# 改善箇所説明図

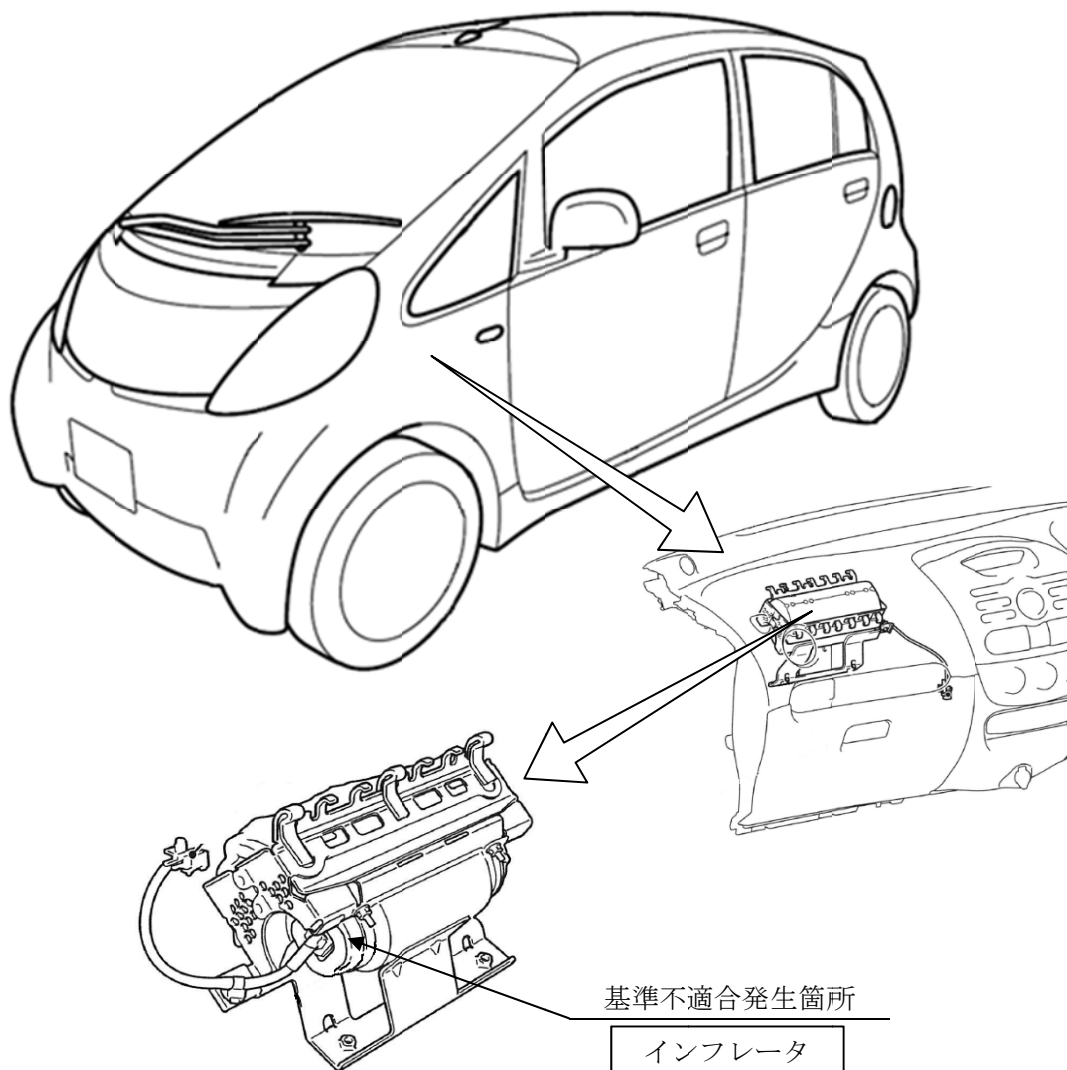
特定の助手席用エアバッグのインフレーター（膨張装置）において、エアバッグ展開時にインフレーター容器が破損して構成部品が飛散し、乗員が負傷するおそれがある。

全車両、予防的措置として、助手席用エアバッグのインフレーターを平成27年5月22日付け、届出番号「3576」に含め、年式の古いものから新品と順次交換、回収して原因調査を実施する。

なお、部品が供給できない場合には、暫定措置として助手席用エアバッグの機能を停止するとともに、助手席サンバイザ部に当該エアバッグが作動しない旨の警告を表示する。

注：図中の  内は、交換する部品を示す。
